SYNDICAT DU BASSIN VERSANT AMONT DE LA SERRE ET DU VILPION

Travaux d'arasement du seuil de l'ancien moulin de Chaourse

Compte-rendu n° 5 de la réunion du 9 octobre 2019

Profil en travers type qui sera réalisé résultant des sondages

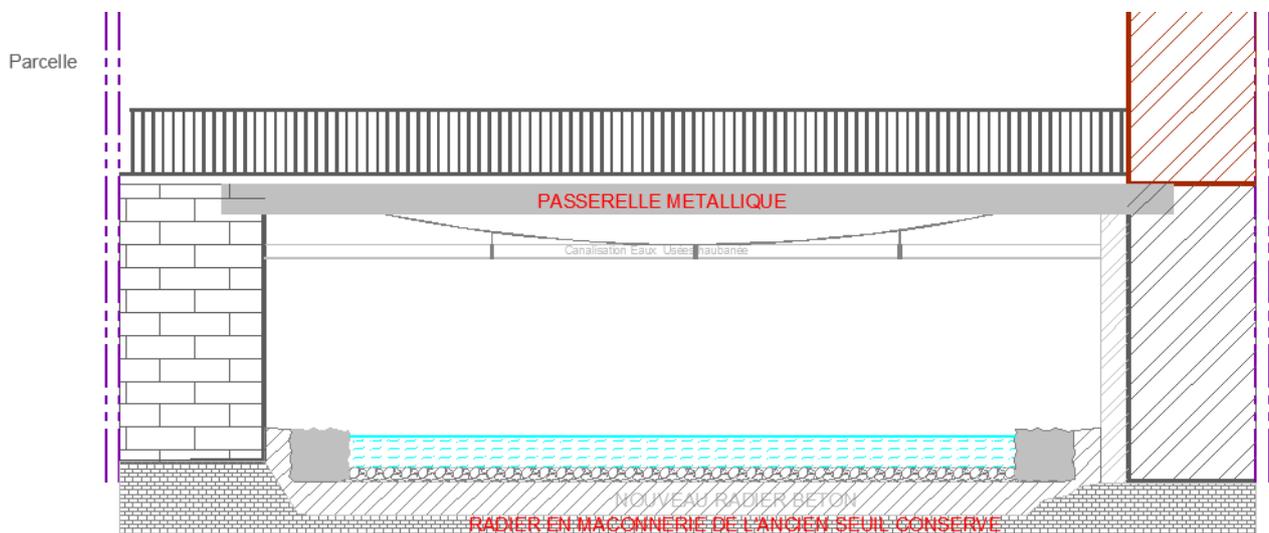
Les sondages montrent :

- une dalle en béton de 15 cm faiblement armé avec des fers plats de largeur 50 mm ép 5mm ou des filants en acier doux recouvrant un radier maçonné,
- un radier composé d'une succession de couche de briques de 30 mm d'épaisseur jointoyées au mortier de ciment sur une épaisseur de 1,05 m au droit du sondage,
- que les murs encadrant le seuil sont ancrés dans le radier maçonné.

Le terrain naturel ou la fondation du radier n'est pas atteint à 1,20 m de profondeur.

Il est à remarquer au droit du mur la présence de maçonnerie en moellons calcaires jointoyés au mortier et servant probablement de fondation.

Les sondages montrent une épaisseur de maçonnerie au droit de l'ancien seuil supérieure à l'épaisseur indiquée par les carottages dans l'étude géotechnique réalisé en phase AVP.

Cette surépaisseur permet de travailler à sec sans déstructurer les pieds des murs. La nouvelle dalle sera réalisée directement sur la partie restante de l'ancien radier en maçonnerie et elle sera liaisonnée dans celui-ci avec des ancrages au scellement chimique.

L'épaisseur du radier nous permet également de ne pas venir le démonter à l'aplomb des murs. La démolition est faite sous la forme d'escalier avec une inclinaison de l'ordre de 45 ° afin de garantir la stabilité des ouvrages.

Les rampants en béton initialement prévus en béton armé sont transformés avec la pose d'enrochement « rectangulaire ». Un espace sera laissé libre entre les enrochements et les murs afin de réaliser des remontées d'armatures et un ferrailage (ratio d'armature du rampant maintenu comme dans les études EXE et largeur minimale de 30 à 50 cm). Cet espace ainsi que les vides entre blocs d'enrochements seront armés puis comblés en béton. Cette nouvelle butée des pieds de murs amènera un aspect plus esthétique à l'ancien seuil que des rampants en béton.

Ce profil sera adapté aux enrochements mis en place de calibre 800 à 1000 kg. L'emploi de blocs de forme rectangulaire sera privilégié le long des murs.
